**Anlage 1 zur Beschlussfassung des Umwelt- und Planungsausschusses am 07.08.2007 über die Anregungen aus der Beteiligung zur 5. Änderung des Bebauungsplanes Nr. 27 „Lehmbrock II“ (Vorlage 2007/116/1)**

**Einwender:** B

**Stellungnahme vom:** 25.07.2007

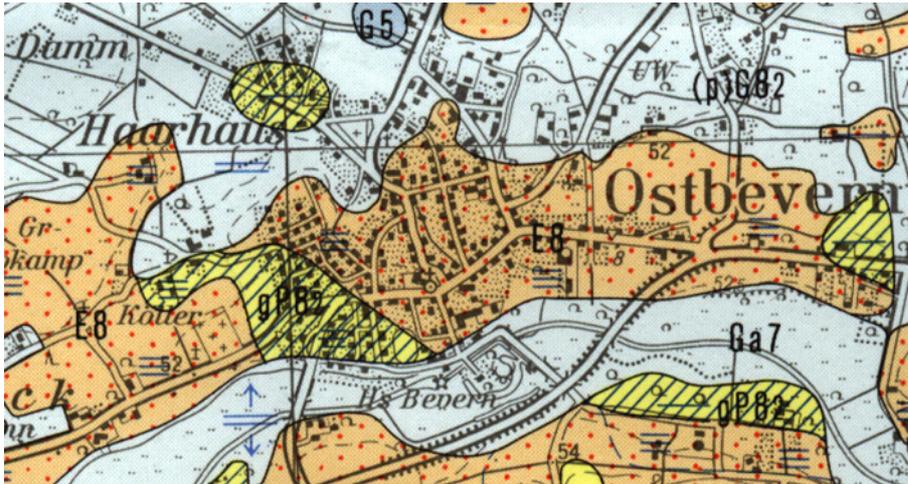
- c. Auch eine „nur geringfügige Beeinträchtigung des anerkannt kulturhistorisch schützenswerten Plaggeneschbodens“ halten wir für nicht vertretbar. Im Übrigen liegen hier keine Informationen vor, aufgrund derer nachvollzogen werden könnte, dass lediglich Randbereiche des Plaggeneschbodens betroffen sind und dieser weiterhin großflächig im Bereich der Ortslage Ostbevern zu finden ist.

Wir bitten hier um weitere Unterlagen, insbesondere um die Übermittlung einer Übersicht, der die behaupteten Informationen zu entnehmen sind.

Wie bereits im Umweltbericht erläutert, unterliegt der schützenswerte Plaggenesch nahezu in der gesamten Ortslage Ostbevern, bewirkt durch die historische anthropogene Plaggenesch-Bewirtschaftung in den Ursprüngen von Ostbevern. Daher ist es aus diesen naturräumlichen Gegebenheiten her nicht möglich, auf eine Inanspruchnahme gänzlich zu verzichten – auch die an das Plangebiet angrenzenden Baugebiete am Prozessionsweg und der gesamte Ortskern wurden auf diesem Boden errichtet. Da der angesprochene Plaggenesch jedoch lediglich in den Randbereichen in das Plangebiet ragt und darüberhinaus im Landschaftsraum großflächig vertreten ist, ist diese Beanspruchung durchaus vertretbar.

Zur Verdeutlichung dieser Ausführungen und um der Bitte nach Informationen nachzukommen, ist im folgenden ein Auszug aus der Bodenkarte von Nordrhein-Westfalen 1:50.000, Blatt L 3912 Lengerich des Geologischen Dienstes NRW angefügt. Der relevante Plaggenesch ist in grau unterlegter Fläche mit dem Kürzel „E 8“ dargestellt. Der im Plangebiet dominierende Bodentyp „gP 82“, ein Gley-Podsol, ist mit Schraffur dargestellt.
